Městský úřad Nové Město na Moravě

Číslo jednací: MUNNM/33115/2025/8

ZÁVAZNÉ STANOVISKO

stavební úpravy a přístavba zázemí Horáckého muzea čp. 114 na Vratislavově náměstí v Novém Městě na Moravě,

Navrhovaný stav - 1. NP

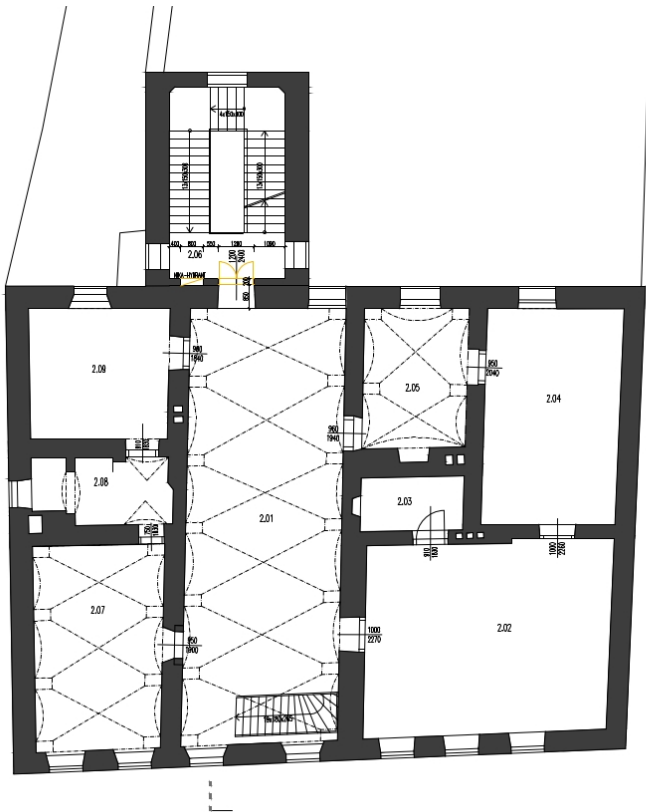
1. **Podoba vlastního zádveří bude řešena jako vizuálně propustná konstrukce v hlavní ose (příp. celá), budou v rámci prováděcí dokumentace předloženy detaily uchycení a kotvení, materiál, řešení prvků HUP bez zasekání do zdiva, atd.**
2. **Bude specifikována konkrétní podoba nových dveří/oken, kování, působ vtápění v mázhausu (lokální elektrické či jiné), podobu nuceného větrání a jeho vývodů, podobu pódia IC a jeho případné kotvení, provedení osvětlení a osvětlovacích těles mázhausu.**
3. **Bude specifikována podoba keramických obkladů v přístavbě sociálního zázemí (bude předložena nezbytná výška obkládání stěn případně použití jiných materiálů).**

- 1. Podoba vlastního zádveří bude řešena jako vizuálně propustná konstrukce, budou předloženy detaily uchycení a kotvení, materiálů, řešení prvku HUP bez zasekání do zdiva atd.*

- 2. Bude specifikována konkrétní podoba nových dveří/oken, kování, způsob vytápění v mázhausu (lokální elektrické či jiné), podobu nuceného větrání a jeho vývodů, podobu pódia IC a jeho případné kotvení, provedení osvětlení a osvětlovacích těles mázhausu apod.*

Navrhovaný stav - 2. NP

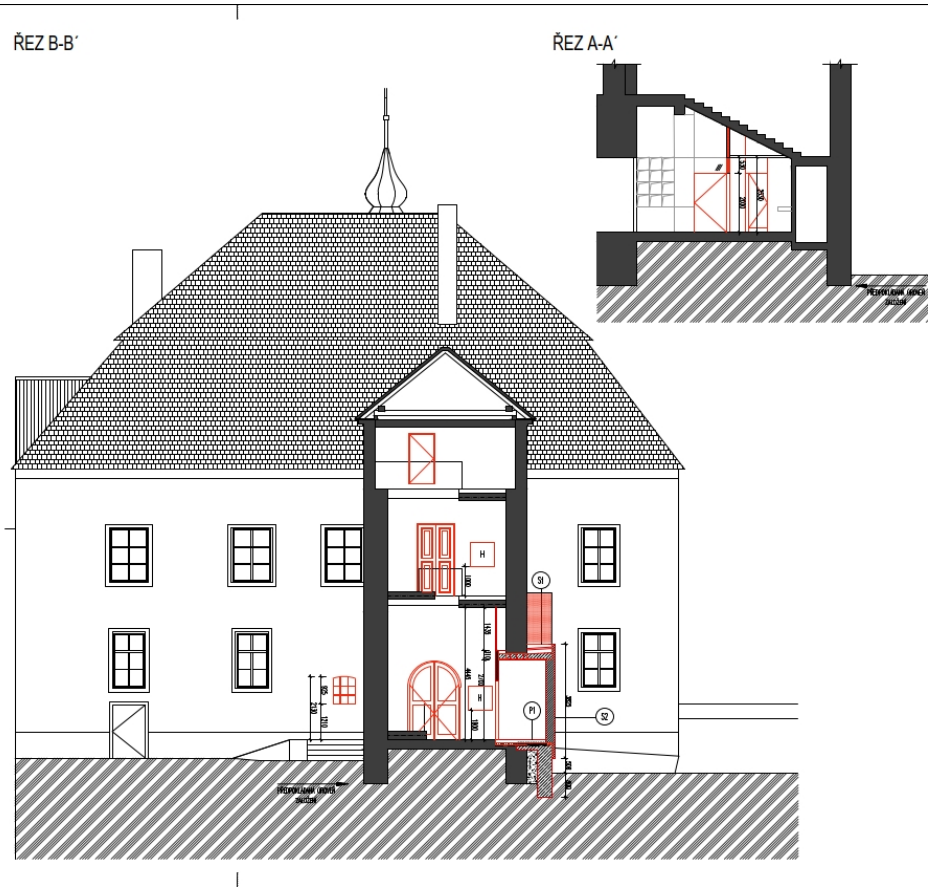
Součástí stavebních úprav je dispoziční rozdělení stávající místnosti č. 2.09 v druhém nadzemním podlaží objektu Horáckého muzea. Tato místnost bude funkčně i vizuálně rozdělena vestavěnou příčkou, která umožní zachovat vzdušnost a světlost prostoru, při současném vytvoření dvou samostatně využitelných celků.

Skleněná příčka systému LIKO-S bude provedena jako celoprosklená. Výška příčky bude odpovídat světlé výšce podlaží. Konstrukčně bude příčka kotvena do stávající podlahy a stropní konstrukce bez zásahu do nosných prvků. Toto řešení umožňuje variabilní provoz, zachovává architektonickou čistotu interiéru a přispívá k efektivnějšímu využití stávajících prostor muzea.
